MODIFICATION  
SIMPLIFIÉE N°1

## NOTICE EXPLICATIVE

### Commune de VIGOULET-AUZIL

Plan Local d'Urbanisme approuvé le : 15/05/2018  
Modification simplifiée n°1 approuvée le : 24/03/2022

**OAP Canto-Coucuc**

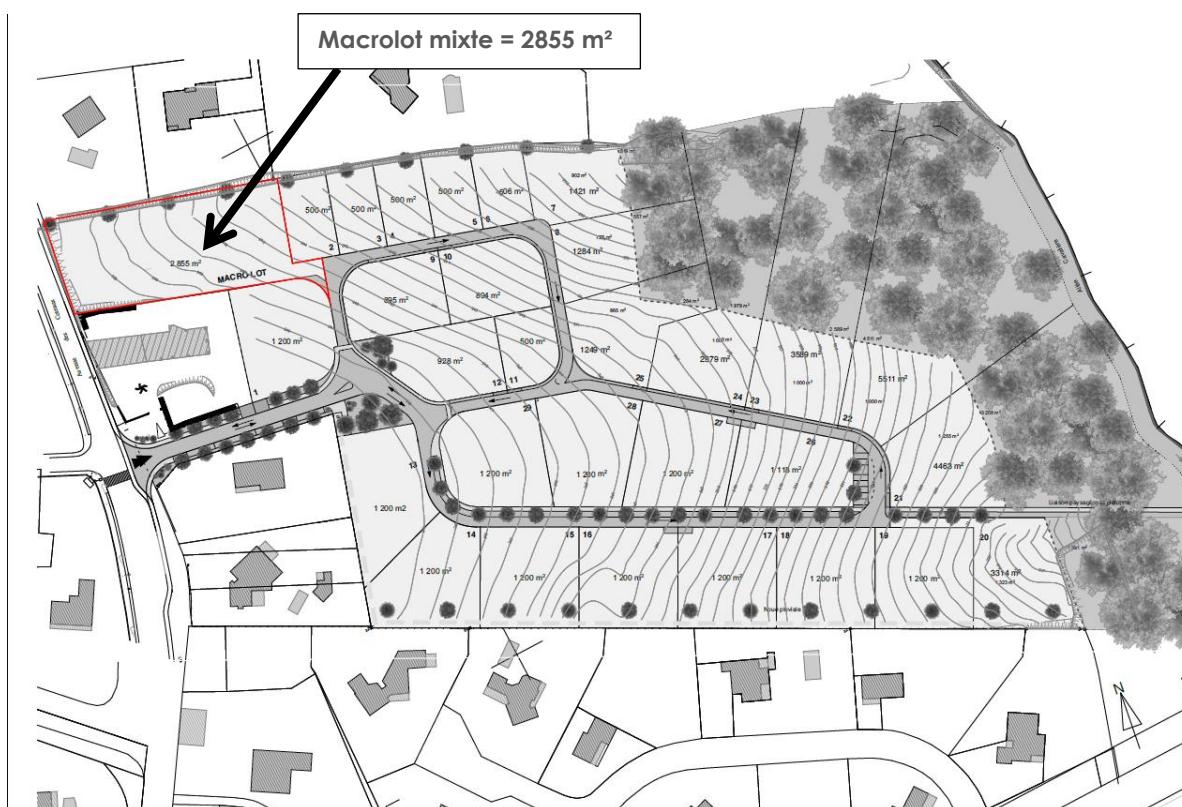
Ainsi, le schéma d'aménagement de l'OAP Canto Coucut n'est pas modifié, mais l'indication du **pourcentage des logements sociaux est supprimée dans la légende :**

-  Capacité = 15 lots, soit 20 logements comprenant maisons individuelles avec jardin, ~~20 % de logements en accession à prix abordable et 10% de logements locatifs sociaux tel que prévu par le PLU~~

L'urbanisation des terrains permet la réalisation d'environ 15 lots correspondant à environ 20 logements sur 2,8 ha constructibles et respecte les densités conformément aux recommandations du SCOT. Ces différents lots comprennent 20% de logements en accession à prix abordable et 10% de logements locatifs sociaux, tels que prévus par le PLH. Le projet s'inscrit dans le calcul de production de logements sociaux et de logements à prix abordable, tel que prévus par le PLH, à l'échelle de la zone AU.

#### Nouvelle notice

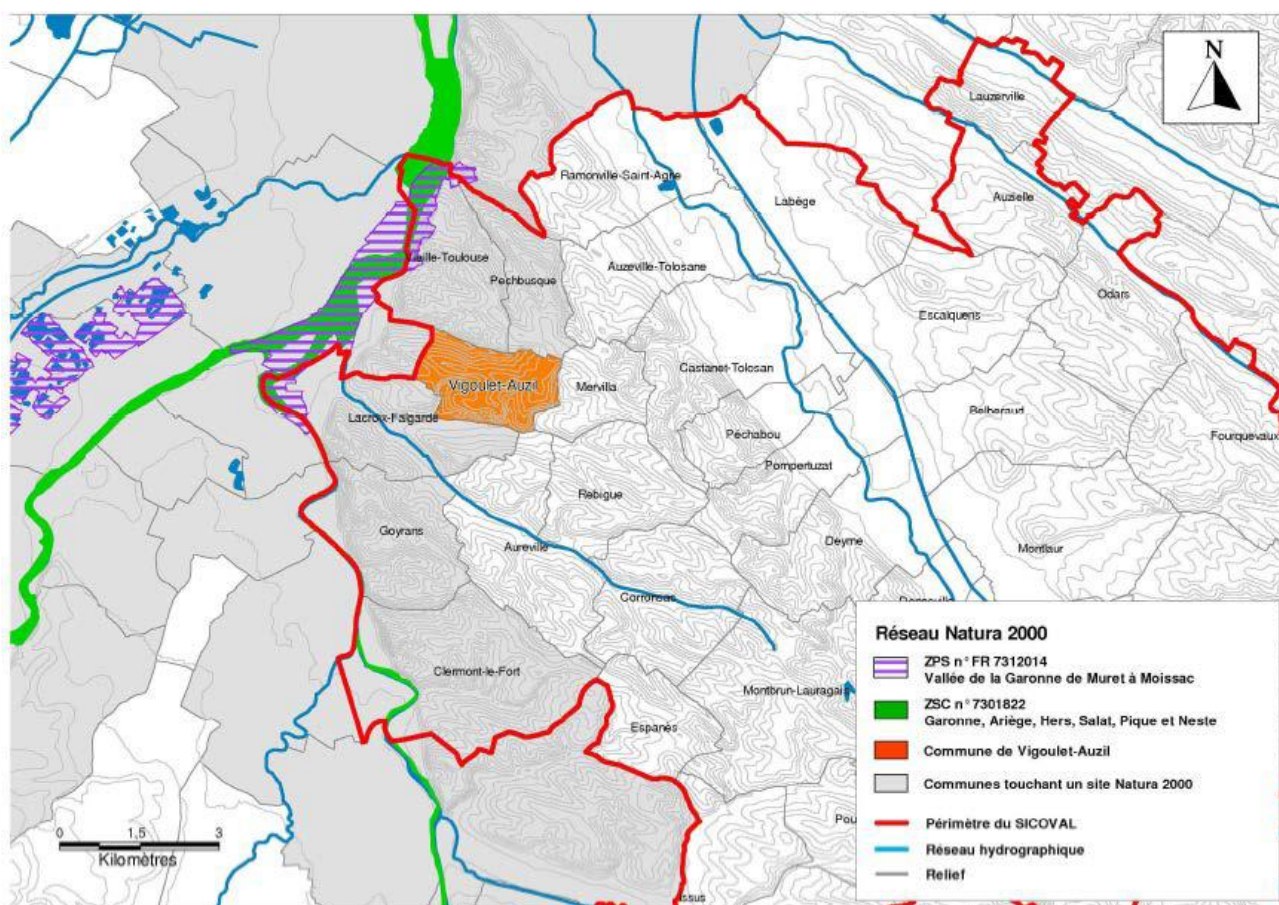
Le Sicoval a adopté une nouvelle annexe sanitaire des déchets urbains le 3 juin 2013. L'annexe 5.4 du PLU en vigueur comporte une notice en projet qui date de 2009. Il convient de profiter de cette modification simplifiée pour mettre à jour l'annexe 5.4.

1- OAP « lieu-dit Faloure » avant/après modification

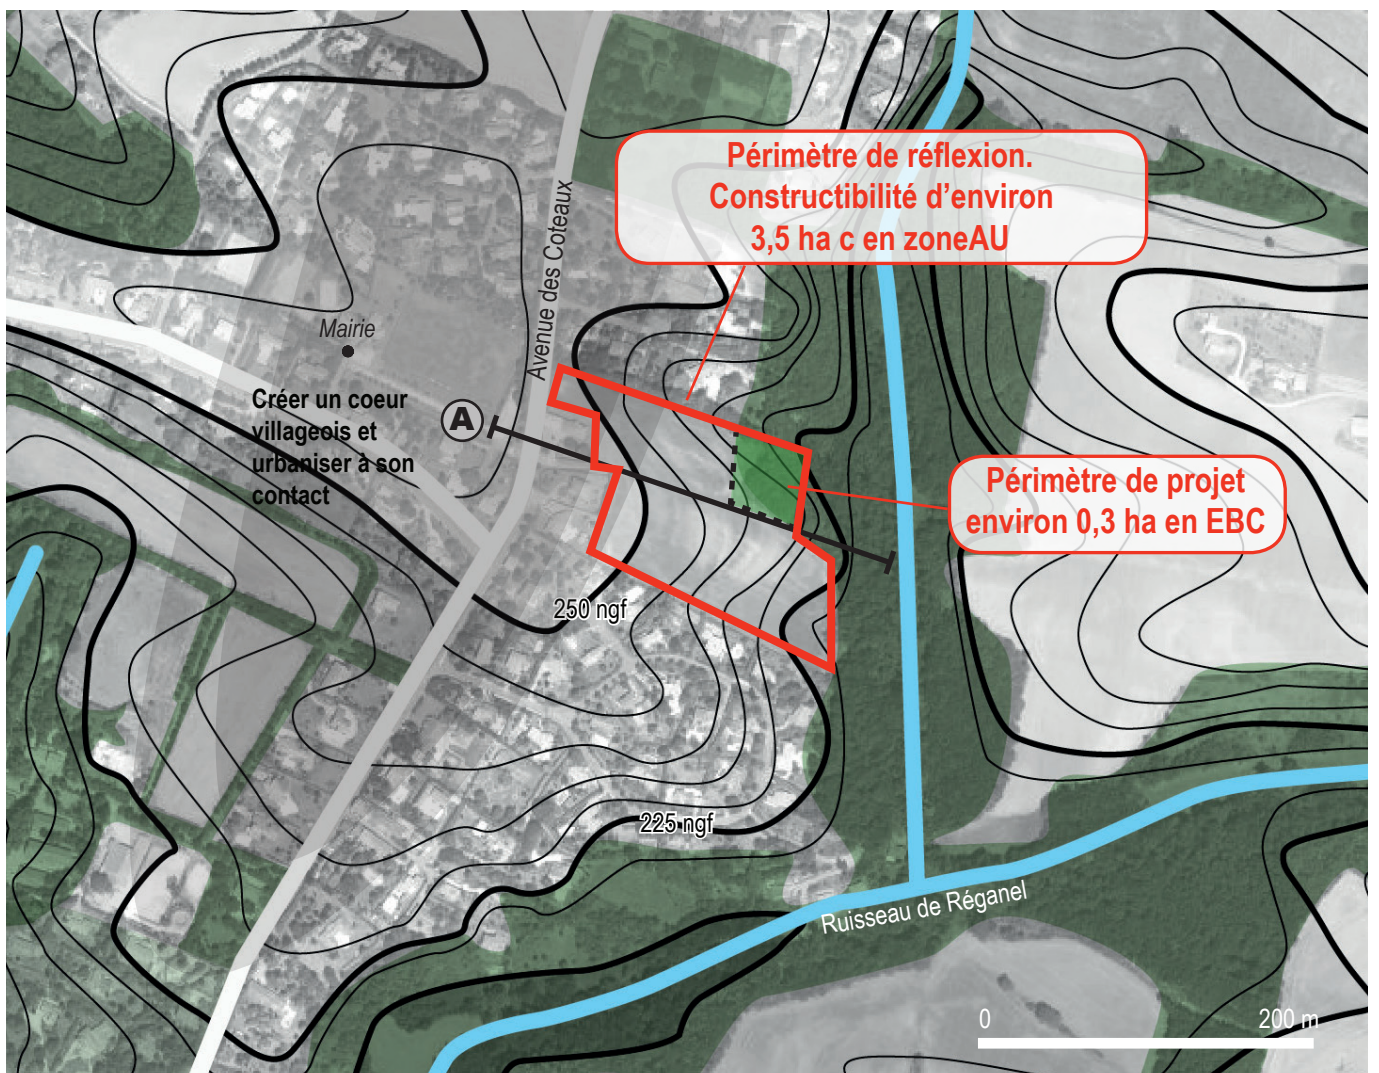
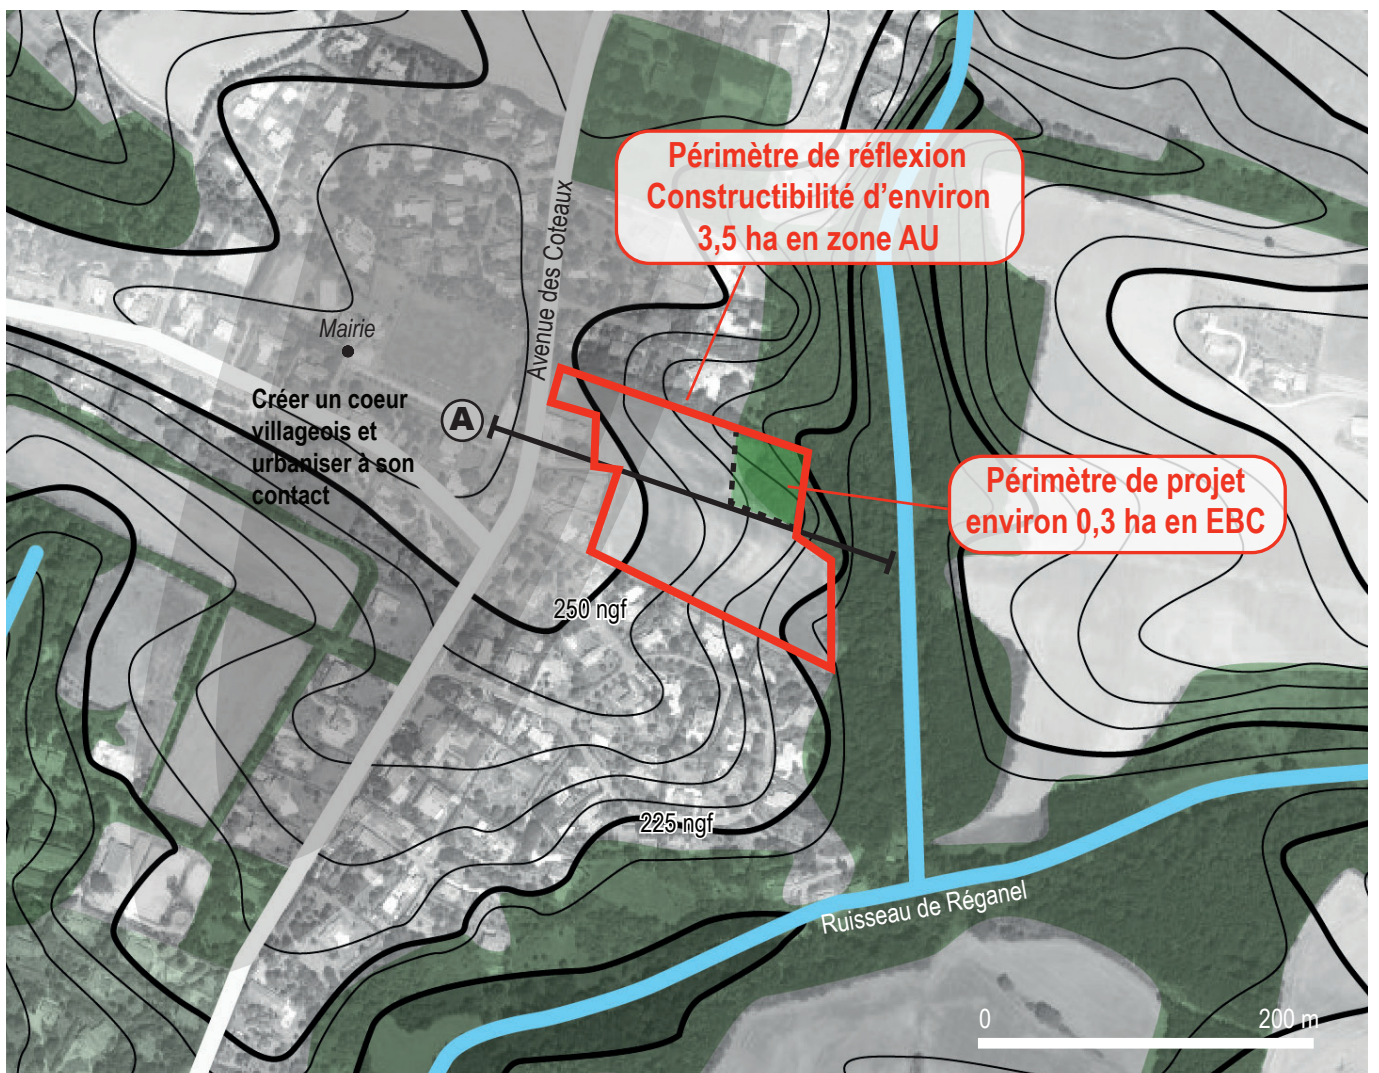
Il convient donc d'adapter le schéma de l'OAP afin de bien identifier ce macro lot mixte.

Le périmètre de l'OAP est inchangé

Dans le texte et les légendes de l'OAP, toute mention relatives à la hauteur des constructions, ainsi que le nombre de niveaux sont supprimés car règlementés par le règlement écrit (voir OAP modifiée en annexe).

■ Secteur de programme mixte (habitat/activités)

- ★ Dans le respect des densités préconisées par le SCOT, le programme des constructions compte au total 39 logements et 8 locaux dédiés aux commerces et services permettant de renforcer l'offre du bourg.
- ★ Les logements se détaillent de la façon suivante :
  - 29 lots à bâtir dont 6 lots à prix abordable
  - 10 logements collectifs dont 2 locatifs sociaux et 8 Bail Réel Solidaire (BRS)
- ★ Les formes urbaines attendues sont évolutives et s'inscrivent dans la continuité du paysage urbain discontinu alentour.
